Projekt „Neubaustrecke Tram Westtangente“

Planänderungsantrag Q zur Planfeststellung PFA 1 vom 04.09.2023

Zusammenfassende Erläuterung von zusätzlichen Einzelbaumfällungen
im Bereich der planfestgestellten Haltestelle Waldfriedhof Haupteingang (WFH HE)

„Fällplan Haltestelle Haupteingang Waldfriedhof“

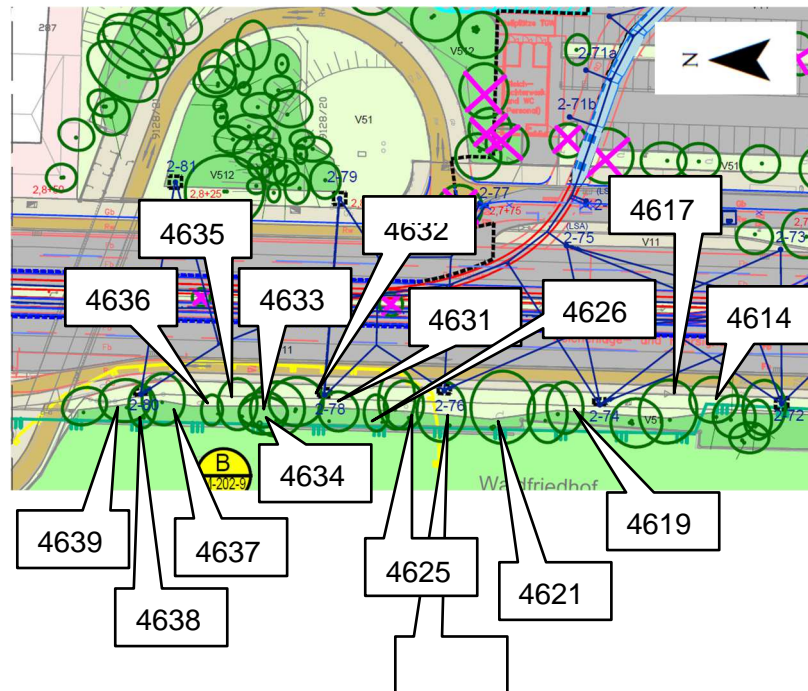
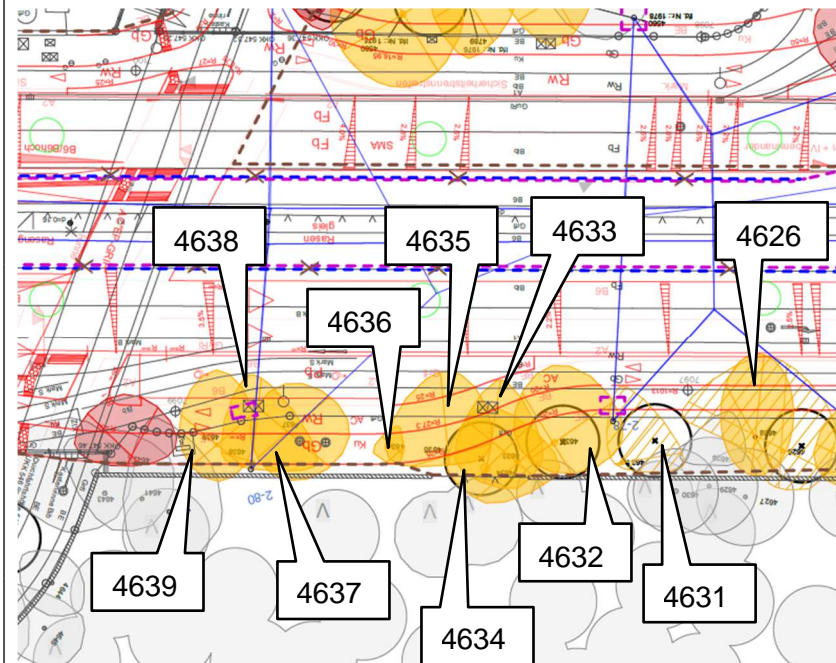
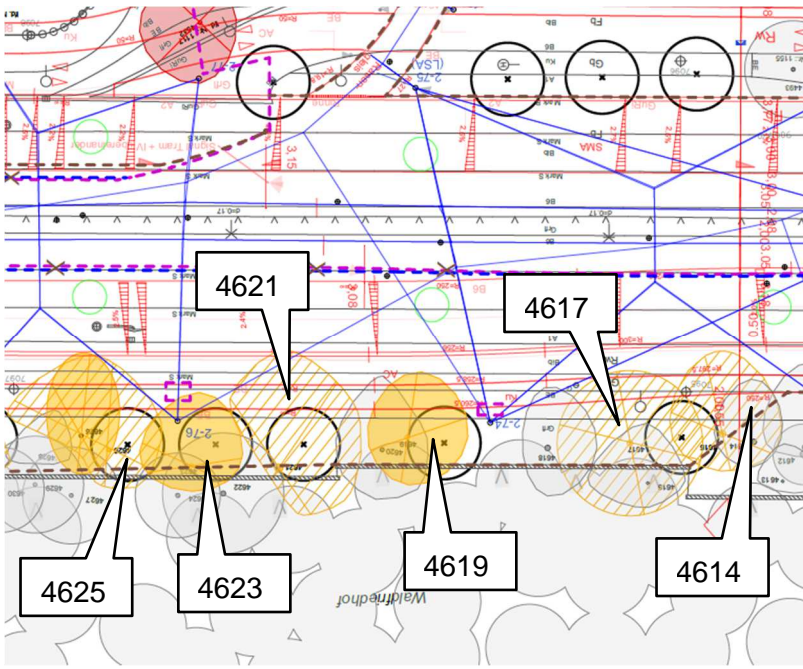
11 Bäume entlang Friedhofsmauer zusätzlich zu fällen

5 Bäume entlang der Friedhofsmauer zusätzlich zu fällen / Erhalt bauseits zu prüfen

„Fällplan Haltestelle Haupteingang Waldfriedhof“

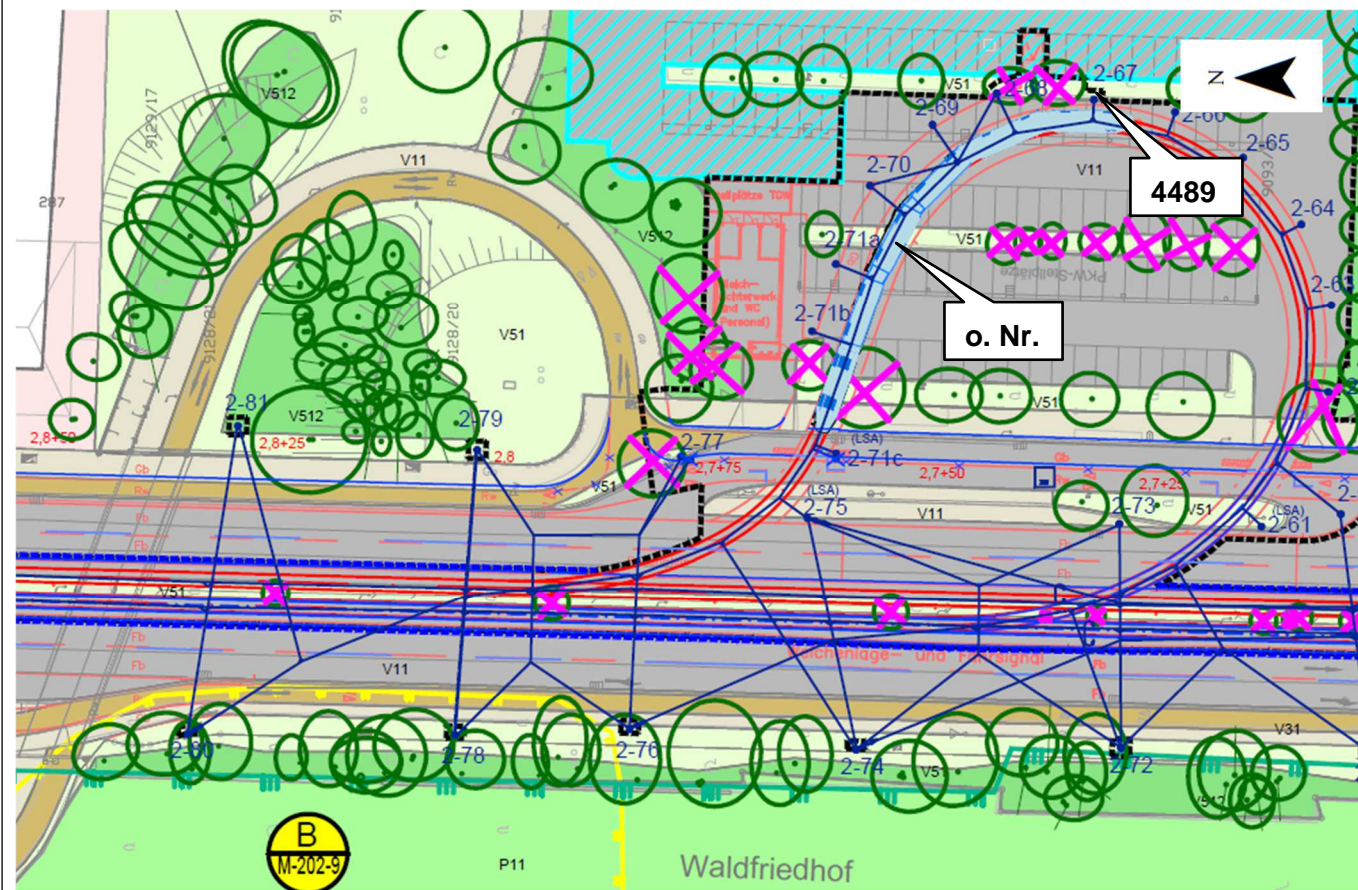
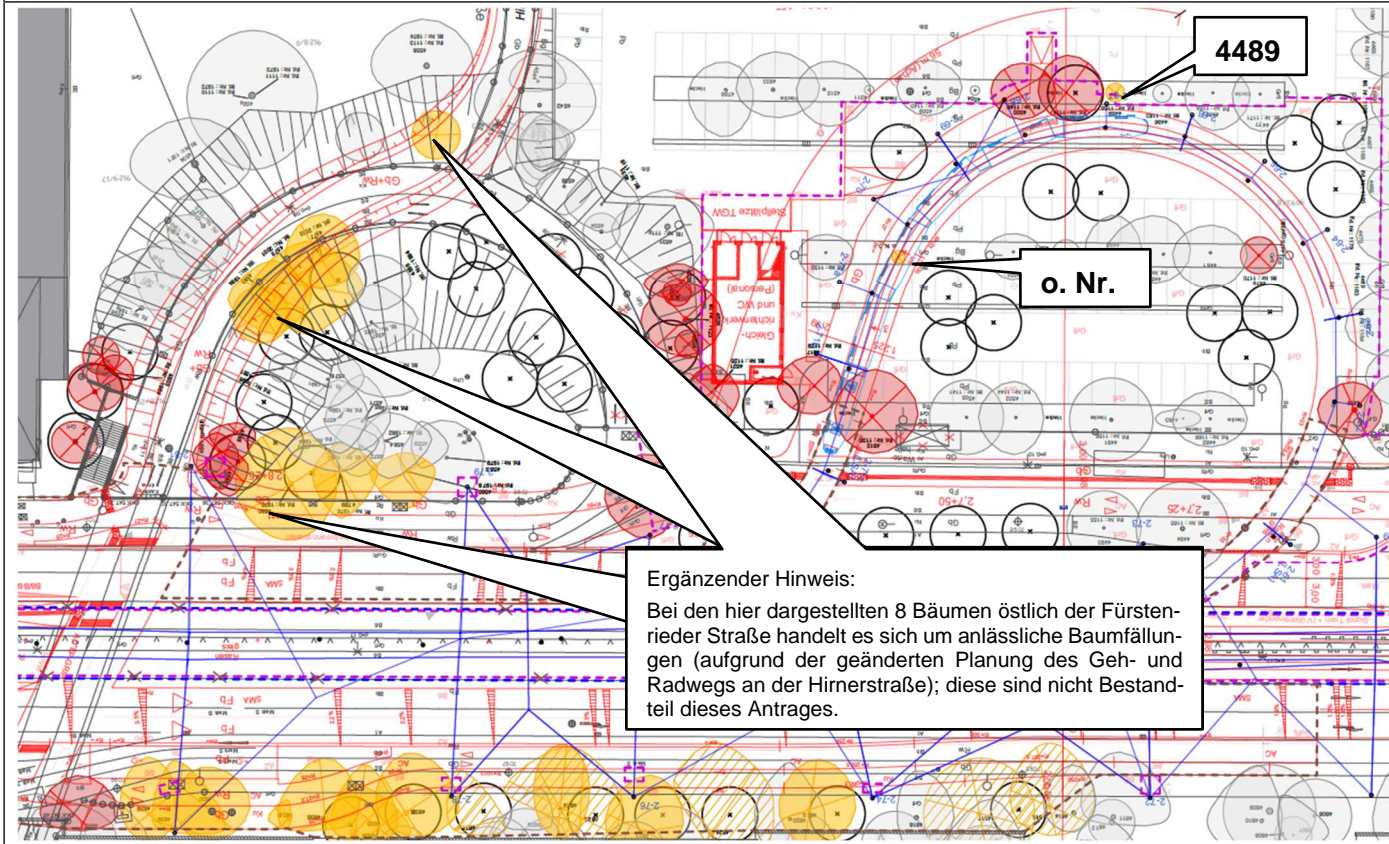
2 Bäume am Besucherparkplatz Waldfriedhof

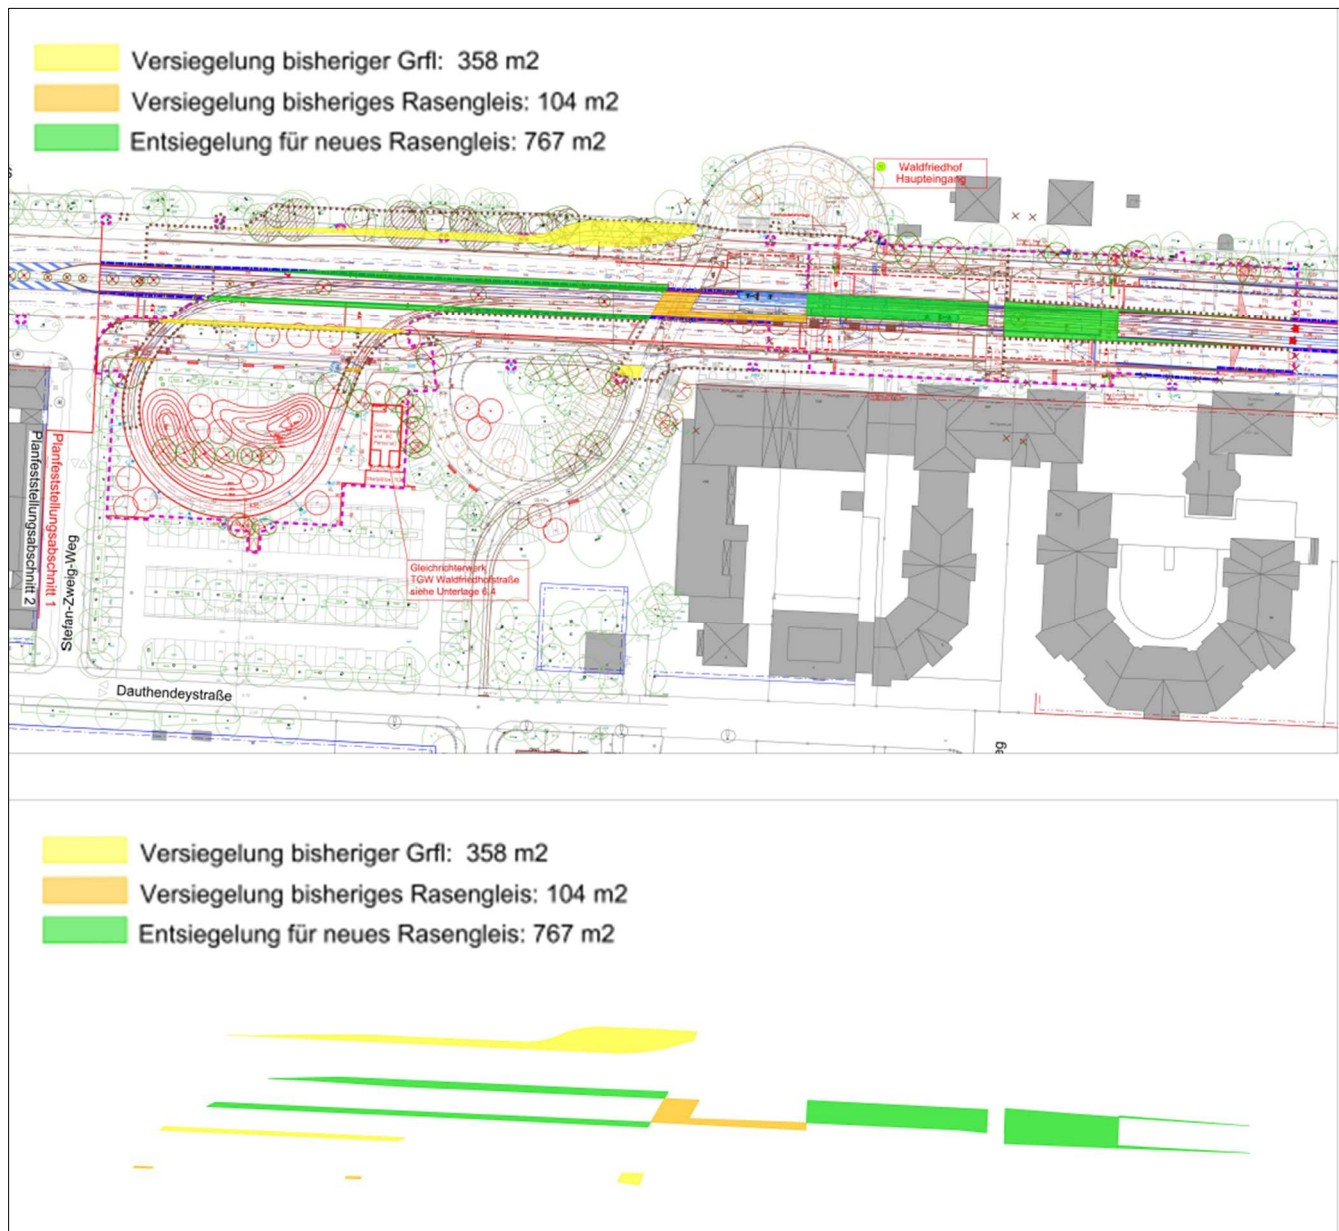
Gemäß der Darstellung und Bilanzierung in der obigen Abbildung steht im Zusammenhang mit der gegenständlichen Planänderung eine gesamte zusätzliche Versiegelung von 462 m² (358 m² + 104 m²) einer Entsiegelung von 767 m² gegenüber. Damit verbleibt nach Abschluss der Baumaßnahme eine größere unversiegelte Fläche als dies gegenwärtig der Fall ist.
